Meie 23.01.2025 nr 7.2-2/25/22524-6

### Alahaki kinnistu detailplaneeringu kooskõlastamata jätmine

Olete taotlenud Transpordiametilt kooskõlastust Harju maakonnas Kuusalu vallas Kahala külas Alahaki kinnistu detailplaneeringule (katastritunnus 35203:003:0051, edaspidi *planeering*).

Joonis 1. Väljavõtte normide lisa 2 joonis 8

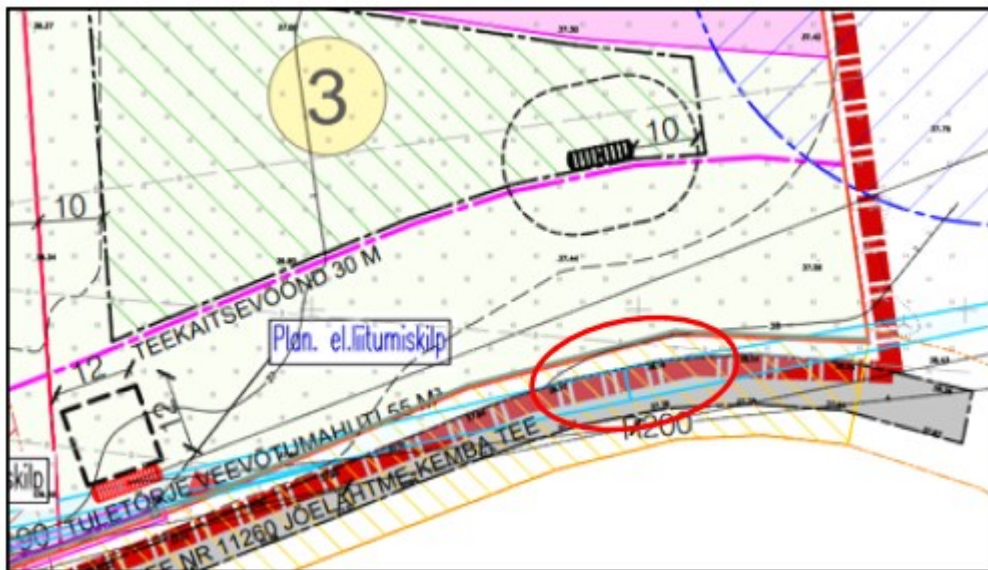
1. Kirja p 3 esitatud nõue on endiselt ebakorrektselt lahendatud. Palume korrigeerida planeeringu põhijoonisele peale kantud nähtavuskolmnurki (3x90m) arvestusega, et mõõtmist tuleb alustada riigitee markeeringu servast kinnistu suunas 3 m ja haarad ulatuvad riigitee suunas kuni selle teljeni 190 m (vt *joonis 1*).

*Joonis 2. Väljavõtte planeeringu põhijoonisest*

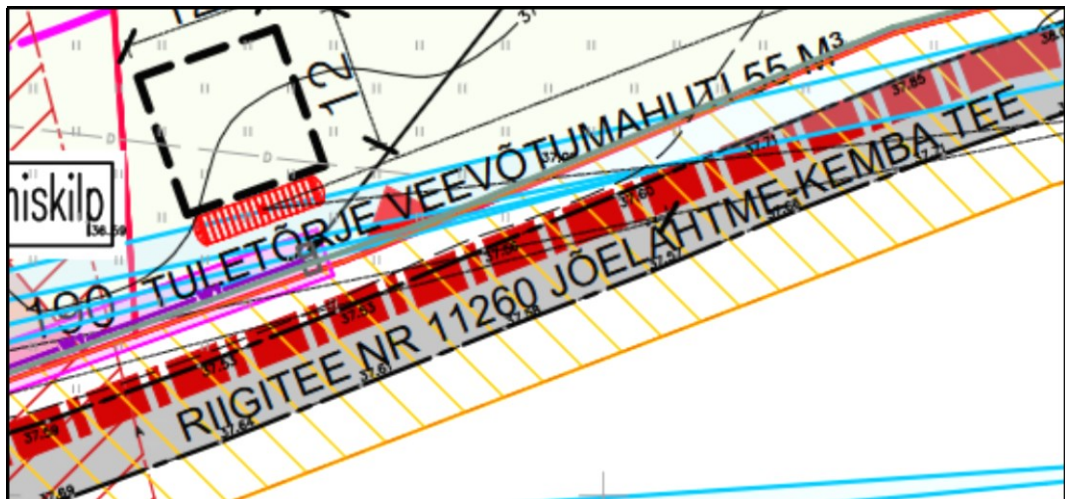
Lisaks tuleb moodustataval krundil POS 3 näidatud nähtavuskolmnurga asukohta nihutada planeeritud juurdepääsu asukohta (vt *joonis 2*). Arvestada seejuures, et nähtavusalas ei tohi paikneda nähtavust piiravaid takistusi.

*Joonis 4. Väljavõtte planeeringu põhijoonisest*

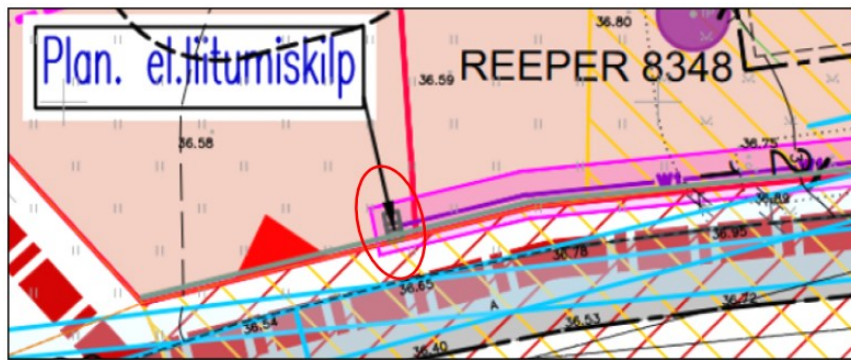
4. Kirja p 7 toodud nõuet tuleb korrigeerida. Planeeringu põhijoonisel näidatud planeeritud liitumiskilbid (kruntidel POS 1 ja POS 2) peavad jääma teega külgnevast vabast ruumist

välja ning väljapoole riigitee alust maad. Normide kohane vaba ruumi ulatus on selles riigitee lõigus 4 m. Joonisele lisada kilpide kaugus riigitee äärmise sõiduraja välimisest servast. Lisaks tuleb nimetatud kilbid näidata riigitee suhtes paralleelselt (vt *joonis 4*).
